## Rapport de contrôle d'installations électriques à basse et à très basse tension

RÉF. 66/2024/87652/02:1

DATE DU CONTRÔLE 31/12/2024 (11:50 - 13:00) AGENT VISITEUR Chirel Ngueguem  
ADRESSE DU CONTRÔLE Avenue Sleenckx 72 (étage 1er) - 1030 Schaerbeek TYPE DE CONTRÔLE Visite de contrôle vente ancienne installation (8.4.2.)

### Croquis de position élémentaire et descriptif sommaire des tableaux

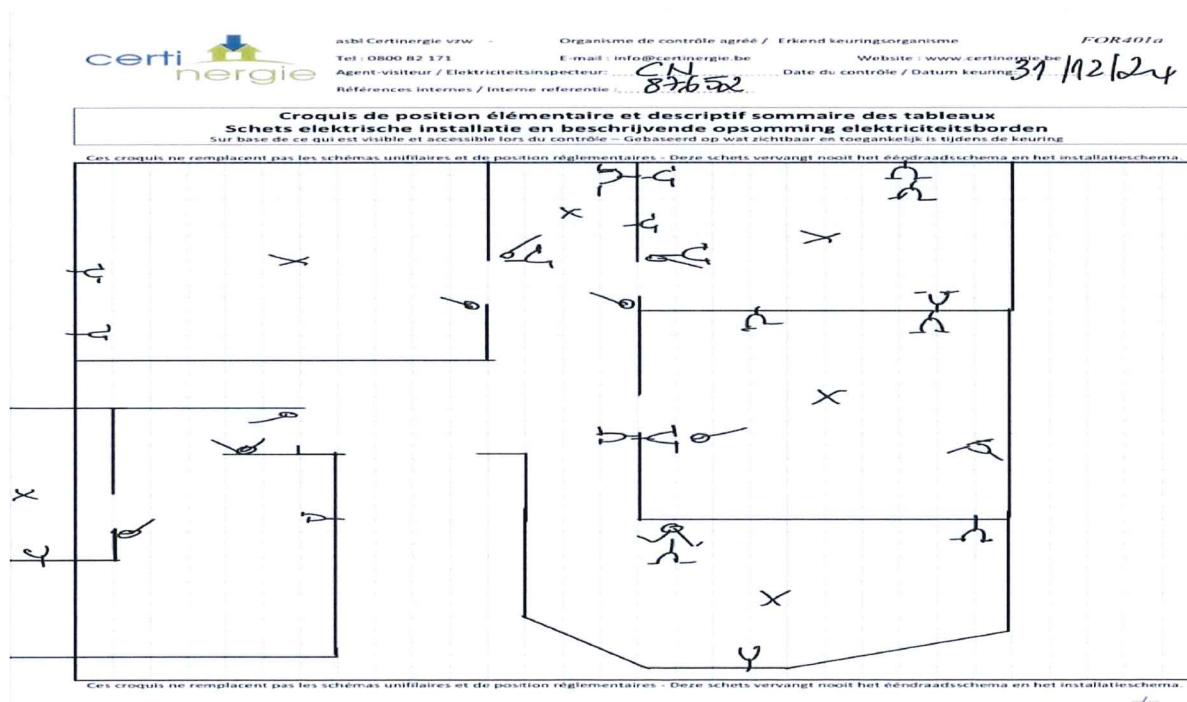
Conformité schéma(s) unifilaire(s) et plan(s) de position	Pas OK	Nombre de tableaux	2	Nombre de circuits	6 + 1
Description tableau(x) voir plan(s) dans annexe(s)					
Les fondations datent	D'avant le 1/10/1981	Dispositif différentiel de tête	ID - 63A - 300mA - type A - test OK		
Type d'électrode de terre	Piquets - Prise de terre commune	Dispositif différentiel supplémentaire			
Résistance de dispersion de la prise de terre ( $\Omega$ )	19	Fixation/Etat/Détérioration matériel	Pas OK		
Conformité des liaisons équipotentielles et des PE	Pas OK	Contrôle visuel appareils fixes et/ou mobiles	Pas OK		
Test de continuité	Pas concluant	Protection contre les contacts directs	Pas OK		
Contrôle boucle de défaut	Concluant	Résistance générale d'isolement ( $M\Omega$ )	1,85		
Protection contre les contacts indirects	Pas OK	Adéquation DPCDR - prise de terre	OK		
		Adéquation protections surintensités - sections	Pas OK
